Nr sprawy AZP-240/PN-p5350/31/2020 - 54

Roboty budowlane polegające na dostosowaniu do obowiązujących przepisów ppoż. oraz do potrzeb użytkowników budynku Biblioteki KUL przy ul. Chopina 27 w Lublinie

WYJAŚNIENIE TREŚCI SIWZ

Przykładowe zabezpieczenie narożnika.

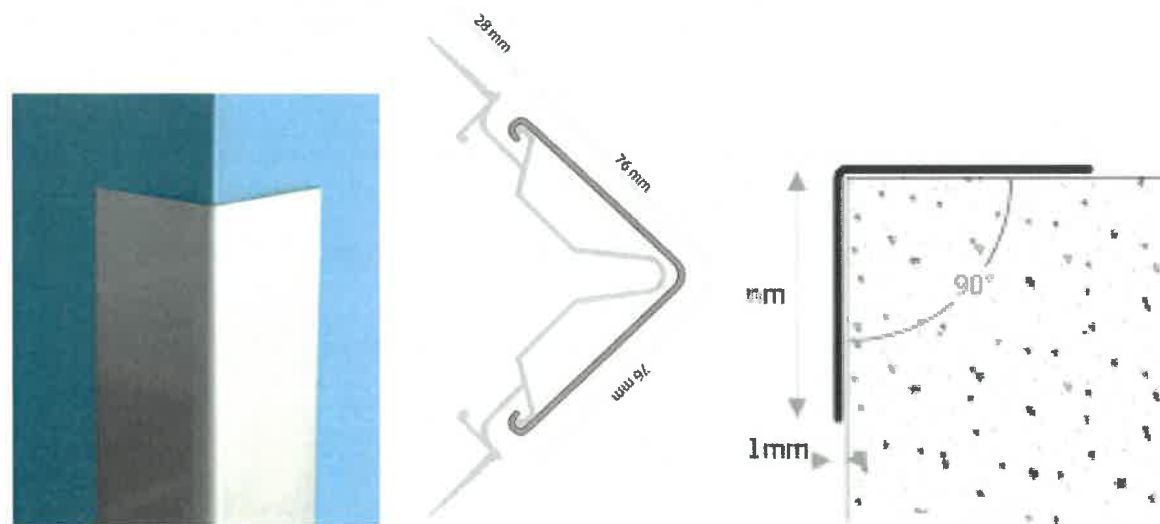
26. Czy zabezpieczenie ścian i słupów kątownikami systemowymi w całym budynku wchodzi w zakres zamówienia?

Jeżeli autor pytania miał na myśli kątowniki podtynkowe (aluminiowe z siatką), to należy je wykonać na wszystkich narożnikach ścian istniejących i projektowanych, gdzie będzie wykonywane tynkowanie oraz uzupełnienie/odtworzenie tynków (w tym oczywiście również otworów okiennych i drzwiowych). Narożniki należy dobrać odpowiednio do materiału, z którego została wykonana ściana.

Jeżeli autor pytania miał na myśli zabezpieczenie narożników ścian do wysokości ok. 150 cm zabezpieczające przed uszkodzeniem mechanicznym, to należy je wykonać wszędzie (w tym oczywiście również przy otworach drzwiowych), gdzie będą poruszały się wózki (czyli magazyny, drogi komunikacji, w tym również te w obrębie pomieszczeń ogólnodostępnych jak np. wypożyczalnia, czytelnia itp.) Stosować kątowniki o wysokiej wytrzymałości ze stali nierdzewnej szczotkowanej lub dostosować do wystroju wnętrza w uzgodnieniu z zamawiającym (kolor, faktura, materiał – np. winylowe, aluminiowe, z okleiną drewnopodobną itp.) Wchodzi w zakres zamówienia w obrębie przebudowywanych i remontowanych pomieszczeń.

Przykładowy widok balustrady z prętów pionowych.

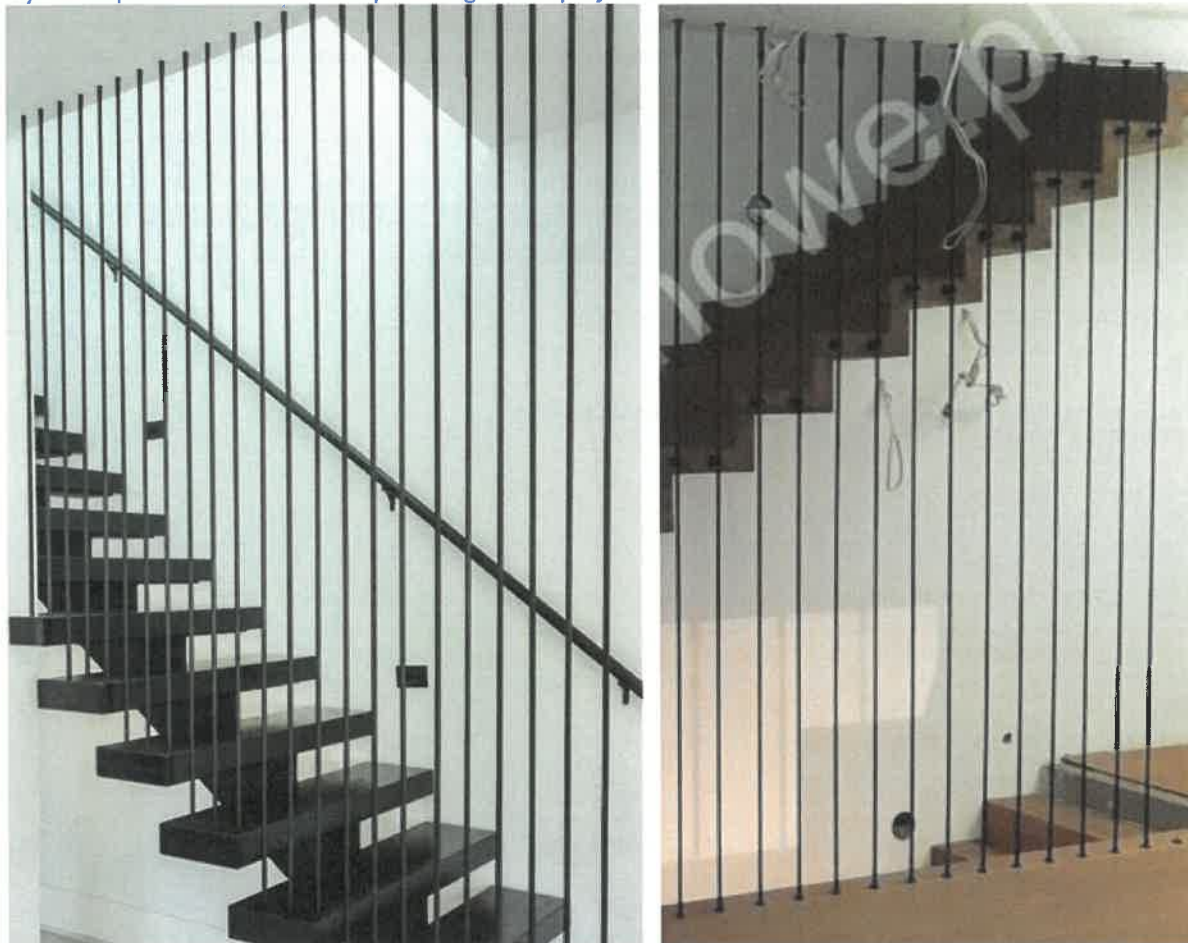
35. Czy należy wykonać dodatkowe zabezpieczenie klatek schodowych z profili pionowych zgodnie z opisem na str. 30 PW Architektura?

Zamawiający informuje, że należy wykonać dodatkowe zabezpieczenie klatek schodowych z prętów pionowych na całą wysokość pomieszczenia. Prace wykonać zgodnie z projektem.
